Svar – Merknad til reguleringsplan – Fv. 409 – Radøy kommune

Uttale til oppstart – Områdeplan for Bø skule og barnehage – Fv. 409 – Gnr. 24 bnr. 22 66 og 211 m.fl. – Radøy kommune

Uttale – Offentleg ettersyn – Områderegulering – Fv. 409 – Bø skule og barnehage – Gnr. 24 bnr. 22, 66 m.fl – Radøy kommune

T.v reguleringsplan for Nordbø (1994) som planmessig legg til rette for eit nytt kryss mellom kommunal veg og fylkesveg og stenging av det gamle kryssoområdet. T.h nyleg vedtatt reguleringsplan for same område.

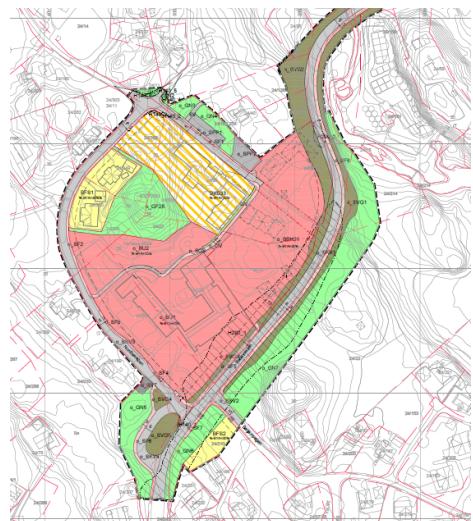
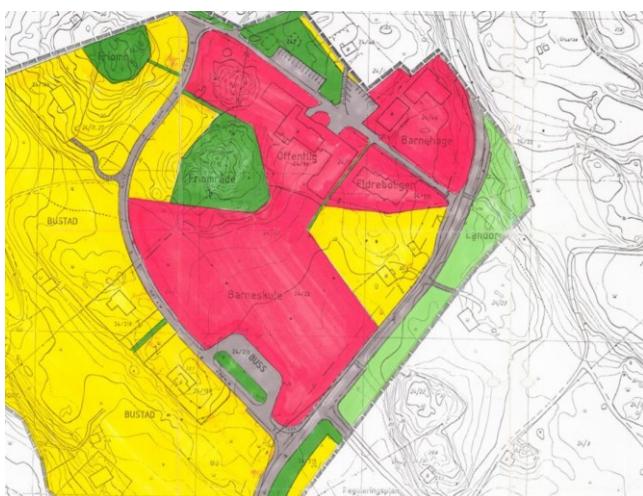
Historikken i planarbeidet er det og kommunen som må svare på. Men etter det vi kjenner til har den nye planen avløyste ein eldre plan frå 1994. Den eldre planen la til rette for å opparbeide nytt kryss til Nordbø ved skulen, og stenge den eksisterande. Det var ei trafikktryggleiksvurdering som låg bak denne avgjersla, og den var ein føresetnad for planarbeidet. Slik vi har forstått bebuarane på Nordbø er det dette krysset dei ynskjer å opne opp for å redusere trafikk forbi bustadene.

Figur: Planområde lokalisert nordvest for fv. 409.

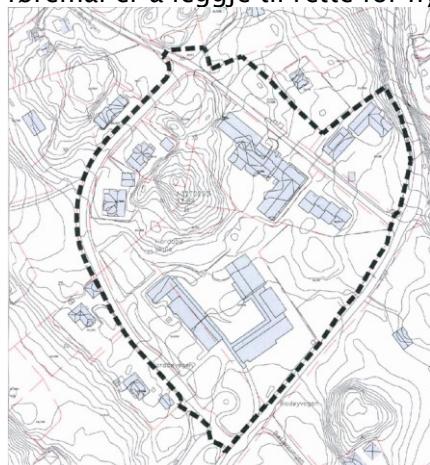
Statens vegvesen setter krav til at plangrensa vert utvida til å omfatte fylkesvegen langs heile planområdet. Fylkesvegen er smal på strekninga og har for det meste berre ei køyrebane. Det er ikkje fortau eller gang- og sykkelveg på strekninga. Det er behov for å sjå på utbetring av fylkesvegen samt å sikre tilstrekkeleg areal til mjuke trafikantar.

Dagens busstopp er ikkje bygd i samsvar med plan. Vi rår til at plangrensa vert utvida til også å omfatte busstoppet ved skulen slik at denne vert formalisert.
